亞新工程顧問股份有限公司 函

主旨：檢送115年09月30日召開「復興崗營區職務宿舍新建統包工程」第225次專業技術協調會議紀錄，請 鑒核。

「復興崗營區職務宿舍新建統包工程」

第 225 次專業技術協調會會議紀錄

臨時動議-屋頂水箱排水

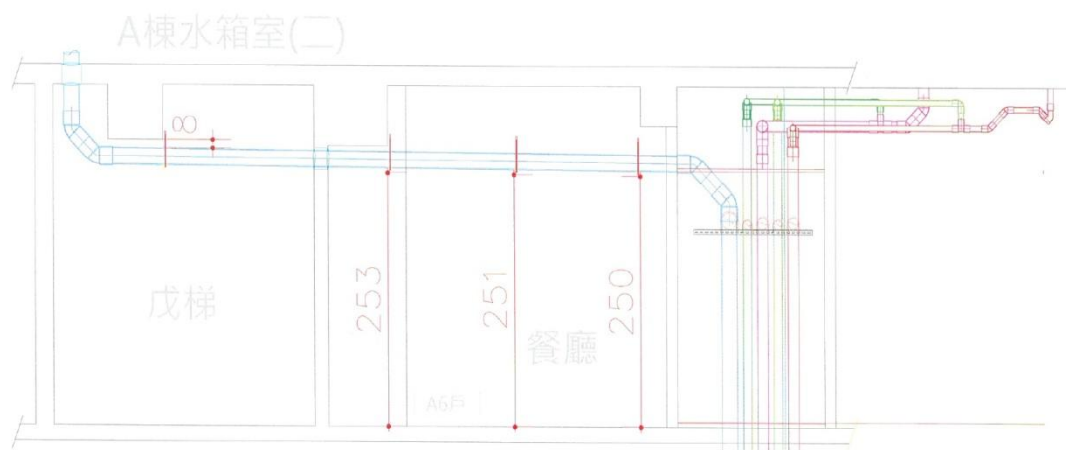
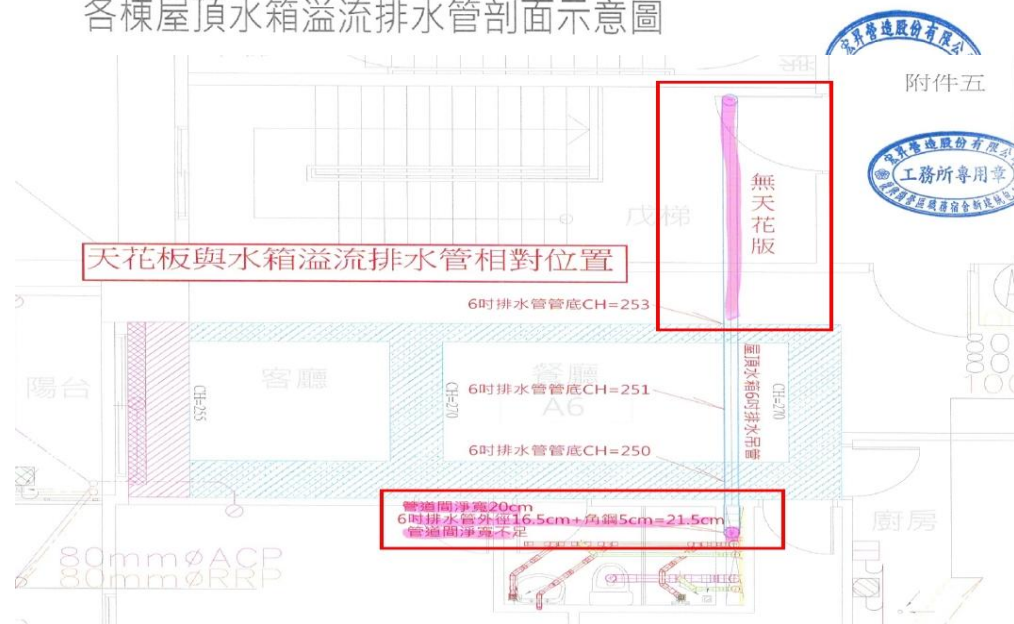
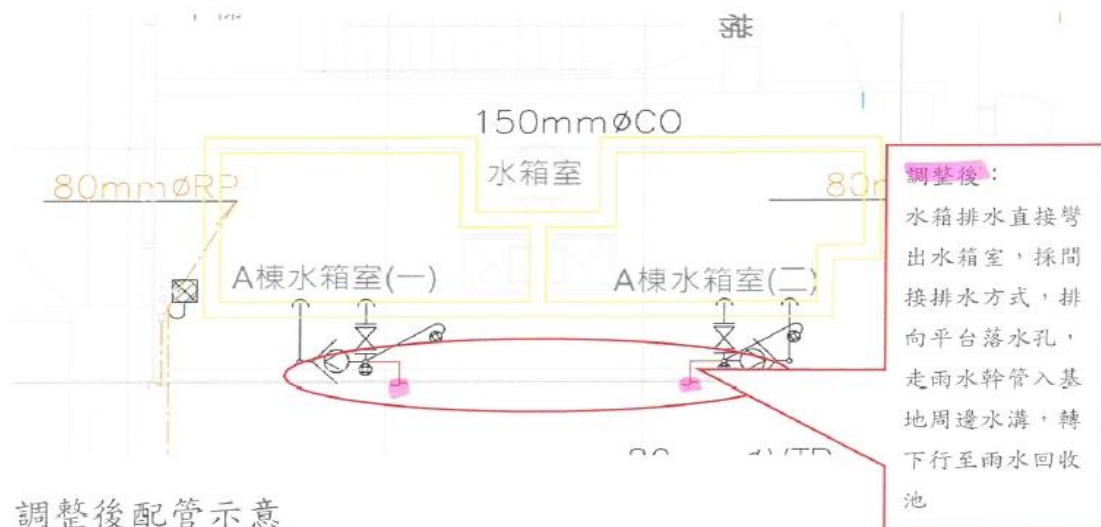
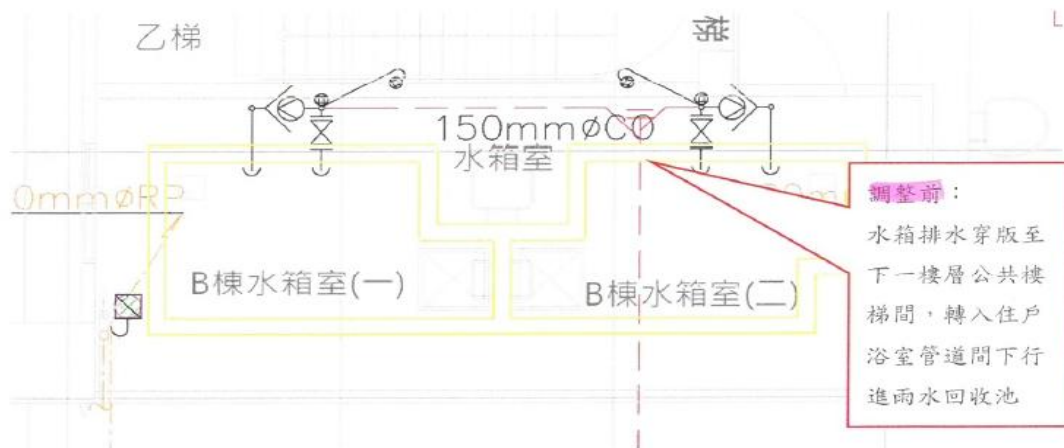
1. 屋頂水箱排水：統包商說明，原設計採 6 吋排水管穿越頂樓住宅餐廳並接入管道間，現場檢討有管道間淨空不足及室內明管等施工疑義，爰建議調整排水方式，會中針對管道間淨空不足、屋頂明管配置及統包需求書所定「直接排水」原則進行討論，並就管線局部轉向後再行排放之方式是否仍符合需求書規定交換意見。另考量後續使用及維護需求，相關方案仍須確認使用單位之接受程度；本案尚未形成定案，後續由機關再與監造及相關單位研議確認辦理方式。

(1) 各棟屋頂水箱溢流排水6吋PVC管，依【1110606-污排水圖[第五階段][細部設計圖][核定版]114.01.09】，圖名：屋突一層污排水配管平面圖(全)，圖號：D2-16，如附件一、二、三、四、五所示下行水平排水幹管行經A6戶、B6戶、C1戶、D1戶室內餐廳天花，6吋管路路徑無天花板包覆，影響使用美觀甚鉅，管路依設計圖規劃，由餐廳旁浴室管道間下行至B1F，排向雨水回收池，該管道間寬度20公分，管路及固定件至少需要21.5公分，明顯空間不足。

- 十二、有關屋頂水箱排水：統包商說明，原設計採6吋排水管穿越頂樓住宅餐廳並接入管道間，現場檢討有管道間淨空不足及室內明管等施工疑義，爰建議調整排水方式。設計單位說明統包需求書規定水箱應採間接排水並以直接配管排入雨水回收池，會議中請統包設計單位會同使用單位及原規劃設計人員確認需求，檢討改採公共空間或其他直接配管路徑之可行性，並以設計事宜程序辦理。
- 十三、統包商簡報 P54~P64 每週會議結論追蹤事項辦況，請統包商確實依據會議結論填寫符合之辦況說明；另欲解列事項務必詳實說明及提供佐證資料，會議記錄結論標註「本項次持續列管」，才須納入追蹤事項。
- 十四、有關統包商提及辦理變更追加減調整流用程序及範例、選色選樣陳核範例，北工處確認後回復。
- 十五、目前地下層結構 B2F 柱牆鋼筋綁紮作業。
- 附件一、會議簽到表。
- 附件二、待辦事項追蹤表。
- 附件三、專管團隊簡報資料。
- 附件四、統包廠商簡報資料。
- 附件五、設計建築師、專案經理請假單。

(2) 建議方案：如附件六所示，屋頂水箱溢流排水管，於水箱室地面穿牆排向屋頂平台，間接利用平台洩水坡度及淺溝，流經屋頂地面排水孔與垂直幹管，最終進入雨水回收池。

五管變更差異說明

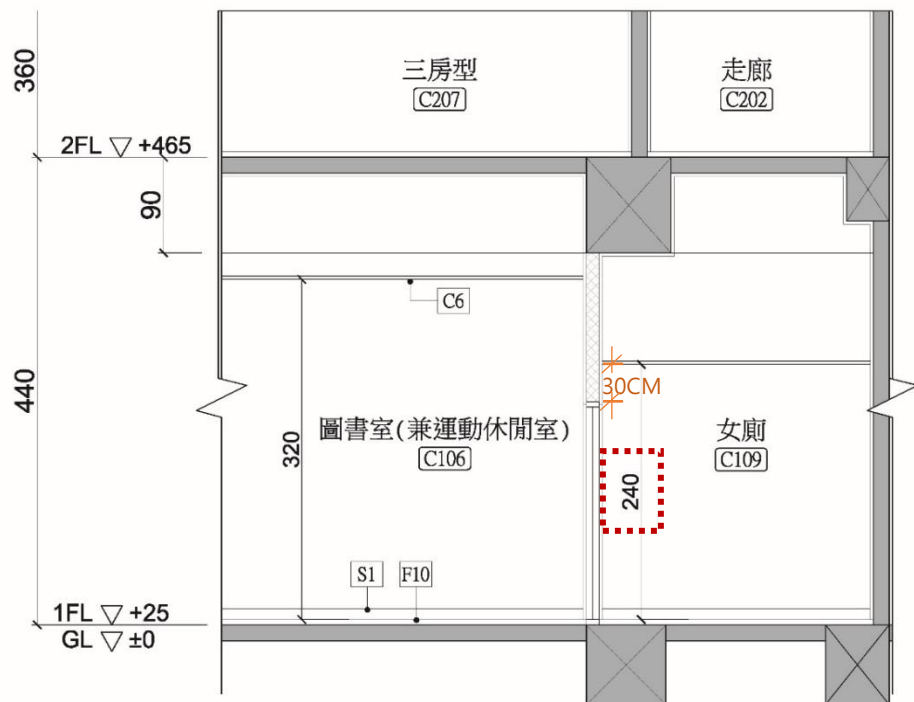
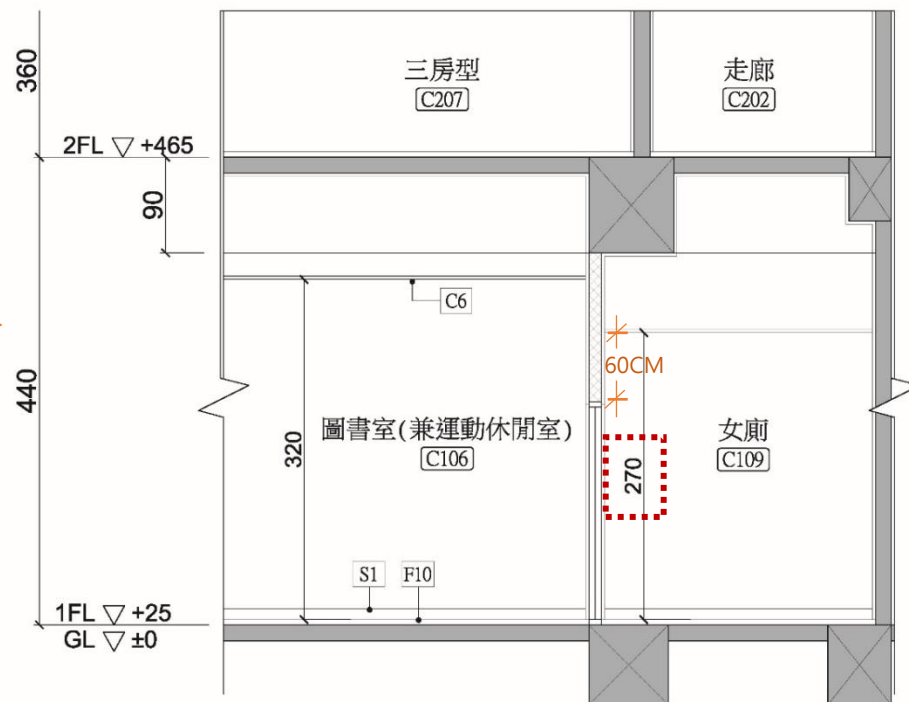
五階核定版	第一次變更審訂版	備註說明
(一)系統圖				
系統圖	1	原審建築物用途複合乙檢討	建築物用途改為二款七日<集合住宅>,幼兒園視為另一場所	
	2		補防災監控系統綜合操作裝置認定基準及調整點數表	
	3		配合建築變更修正平面圖、數量表、昇位圖及計算式	
(二)消防設備平面圖				
消防設備平面圖	4	原審設置獨立的綜合盤與室內栓箱	消防栓箱移位,合併火警綜合盤及室內消防栓箱	
	5	原審水箱上設置泡沫頭	水箱上方補設差動式探測器	水箱上方設置探測器可取消泡沫設備
	6		補減壓閥於圖面上	
	7		新增滅火器及移位	
	8		新增出口門燈	
	9	管道間探測器設置在屋突層	配合建築變更設計新增探測器	與建築確認管道間各樓層有樓板,面積大於1m2設置探測器
	10		新增緊急照明燈	
	11	原審建築物用途複合乙檢討	幼兒園已另一場所檢討	
	12	原審設置兩只啟動開關	採水手動啟動開關改為一只	
(三)泡沫設備平面圖				
泡沫設備平面圖	13	原審水箱上設置泡沫頭	水箱上方取消泡沫頭	水箱上方設置探測器可取消泡沫設備
	14		流水檢知裝置移位	
	15		因取消泡沫頭配合結構重新調整泡沫區劃	
(四)排煙設備平面圖				
排煙設備平面圖	16		配合建築重新檢討自然排煙窗	
	17	(執照階段/原消防核准圖)原審幼兒園居室部分為F60A防火門	幼兒園視為另一場所,居室改為一般門,需增加防煙垂壁	1.若門上方有50公分以上不燃材可以取代防煙垂壁 2.經檢討B棟1樓公共空間門上方皆有50CM以上的不燃材, C棟1樓無障礙廁所、男廁、女廁、茶水間的天花由(高程)240cm提高至(高程)270cm(工程竣工前完成報備作業)
